Sirva la presente para saludarle atentamente, y a su vez hacerle entrega de las respuestas a la nota DEIA-DEEIA-AC-0075-0106-20222, por la cual se nos pide aclarar la segunda nota de información relacionada al Estudio de Impacto Ambiental Categoría II del proyecto “EMMA’S VILLAGE”, a desarrollarse en el corregimiento de Río Hato, Distrito de Antón, Provincia de Coclé. Adjunto a la presente encontrará:

**A TRAVÉS DEL SIGUIENTE DOCUMENTO HACEMOS ENTREGA DE LAS
RESPUESTAS A NOTA ACLARATORIA DEIA-DEEIA-AC-075-0106-2022, NO.2.
PROYECTO EMMA'S VILLAGE.**

DISEÑO DE INFRAESTRUCTURA PARA PROYECTO RESIDENCIAL DE CASAS DE INTERÉS SOCIAL "EMMA'S VILLAGE" PROPIEDAD DE FJJ DEVELOPERS INC. UBICADA EN LA TUZA, CORREGIMIENTO DE RÍO HATO, DISTRITO DE ANTÓN, PROVINCIA DE COCLÉ, REPÚBLICA DE PANAMÁ.

Ilustración 2: Esquema analizado

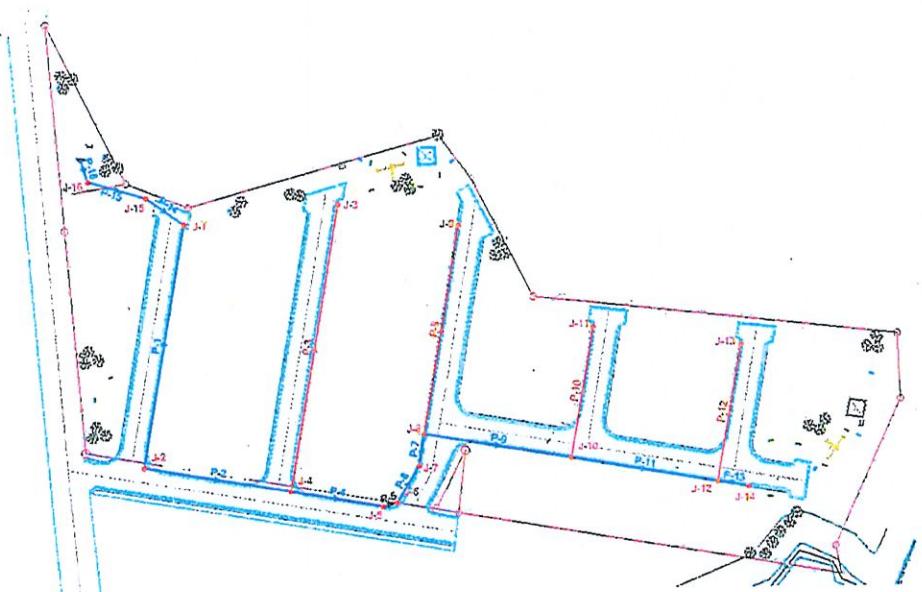
1. En respuesta a la pregunta 4 de la primera información aclaratoria, el promotor indica que abastecerá de agua potable al proyecto a través de dos pozos (uno por cada fase). Dada la respuesta indicada la Dirección de Seguridad Hídrica del Ministerio de Ambiente solicita lo siguiente:
 - a. Presentar la justificación de abastecimiento de agua potable en función de la capacidad de los pozos.
 - b. Adicional, el consumo total de agua determinado por el promotor no corresponde a los recomendados por el IDAAN, por lo que deberá aclarar.
 - c. Indicar el tratamiento previo a utilizar para potabilizar el agua.

- a. Se adjunta la memoria técnica del sistema de abastecimiento de agua potable para la fase 1, como se ha mencionado para la fase 2 se tomará igual. El sistema de agua potable está basado en análisis de determinación de parámetros de diseños, como la estimación de la cantidad de habitantes en el Residencial para obtener el caudal de diseño y poder hacer un dimensionamiento.

- b. El caudal utilizado para el diseño se consideró el consumo poblacional por la norma provista por el IDAAN, 100 gpp/d y 5 habitantes por vivienda. Además, se utilizó para el análisis hidráulico un caudal máximo horario de 2.0.(ver **Anexo 1. Memoria Técnica-Diseño de Sistema Potable**)

El modelo calculado tendrá los siguientes componentes, estará compuesto de un recorrido principal de una tubería de alimentación proveniente del tanque, esta tubería principal tendrá un diámetro de 6 pulgadas (150 mm) vista en color azul en el esquema, de esta tubería principal se derivarán tuberías de 4 pulgadas (100 mm) las cuales alimentaran las cuadras de la urbanización.

Se ha realizado el calculo de este modelo controlando la altura mínima que deberá el tanque la cual debe tener una torre de al menos 12.5 metros medidos desde el suelo hasta la elevación de la tubería de salida del tanque, el tamaño estimado es de 15 000 gls, con un diámetro de 3.05m y un largo de 8.20m. La elevación de salida del tanque es de 36.12 msnm.

PLANO GENERAL

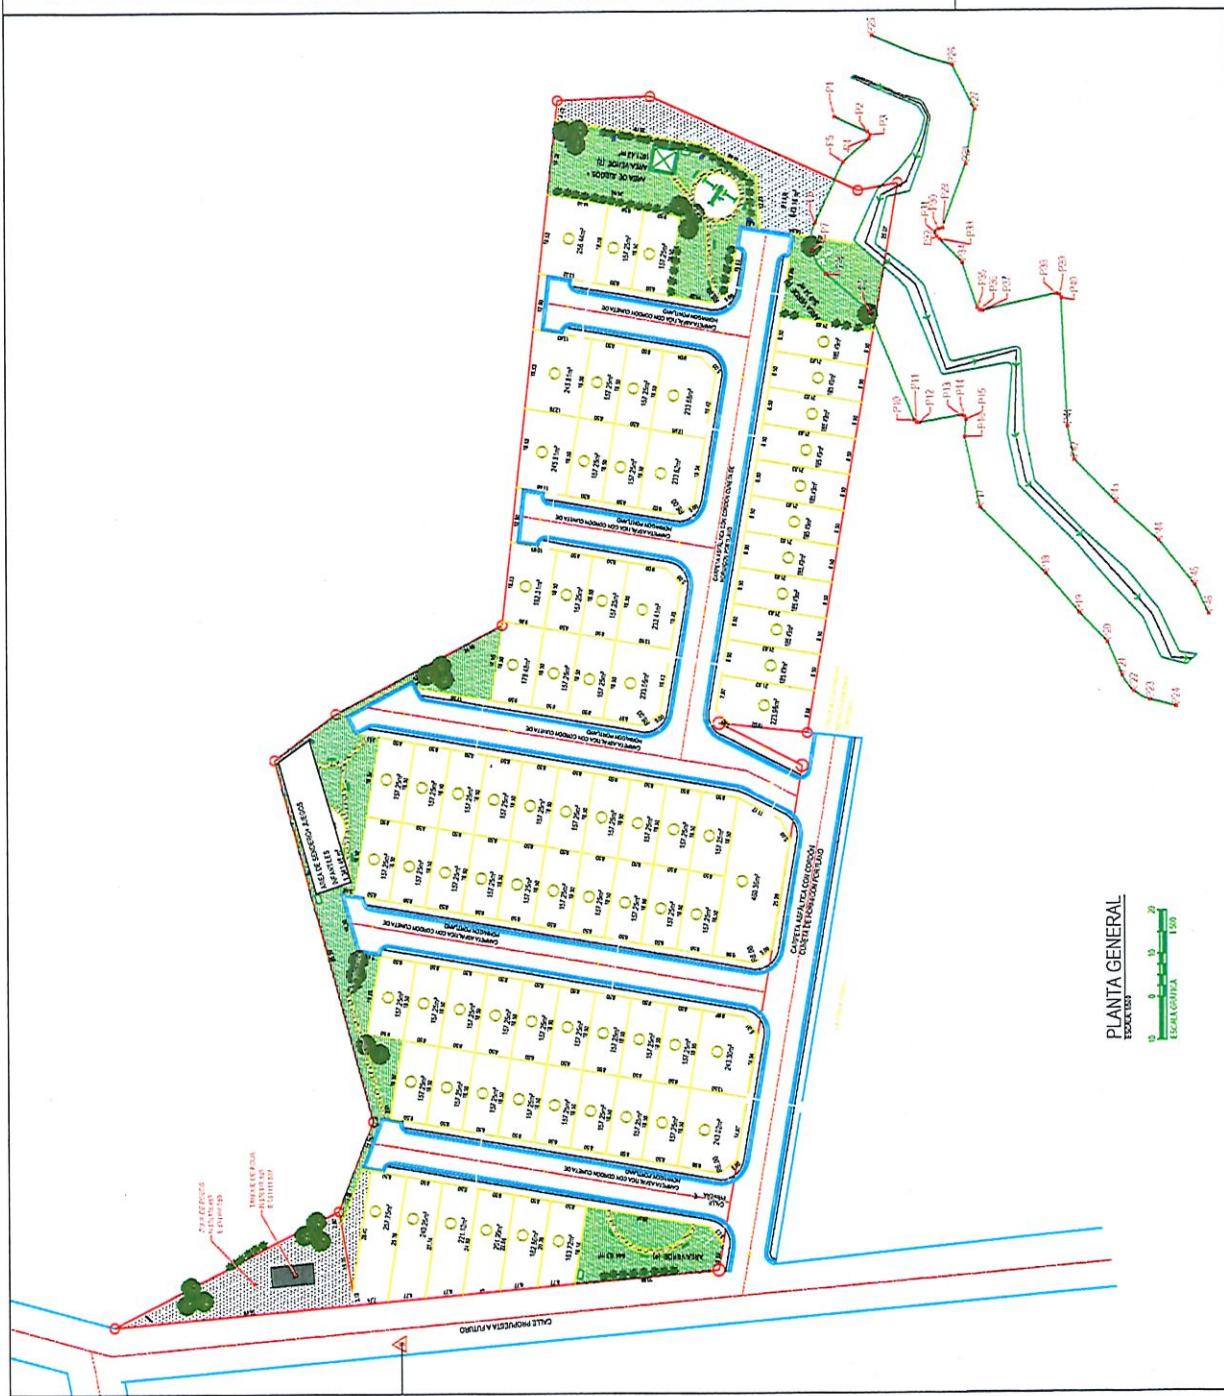
- a. Presentar las coordenadas de la zona de protección de la quebrada la Tuza en cumplimiento de la Ley 1 de 3 de febrero de 1994.
- b. Presentar mapa o plano donde se refleje el recorrido de la quebrada La Tuza en los límites y/o de la propiedad (lote 2 y 3).
- c. Indicar la superficie de dicha zona de protección.

- a. Se presentan (Excel) Anexo 2. Coordenadas de la zona de protección servidumbre de la quebrada Tuza. En la parte más próxima al proyecto.
 - b. Se presenta Anexo 3. Plano del recorrido de la quebrada la Tuza en los límites de la propiedad donde se desarrollará el proyecto.

- c. Los 9.4 m fueron colocados por error en las respuestas anteriores. Se adjunta plano ajustado, Anexo 4. Zona de protección.
3. De acuerdo a respuesta dada a la pregunta 10, se reitera lo siguiente: “En la página 98 del EsIA, punto 10.1. Descripción de las medidas de mitigación específicas frente a cada impacto ambiental en f. Alteración de las características fisicoquímicas del suelo por mala disposición de efluentes líquidos se indica “realizar el control estricto de las operaciones de mantenimiento (cambio de aceite), lavado de maquinaria y recarga de combustible, impidiendo siempre que se realice en el cauce de ríos, quebradas y las áreas próximas: así misma, quedará estrictamente prohibido cualquier tipo de vertido, líquido o sólido. El mantenimiento de la maquinaria y la recarga de combustible se realizará solamente en el área seleccionada y asignada para tal fin...”. Por lo que se solicita:
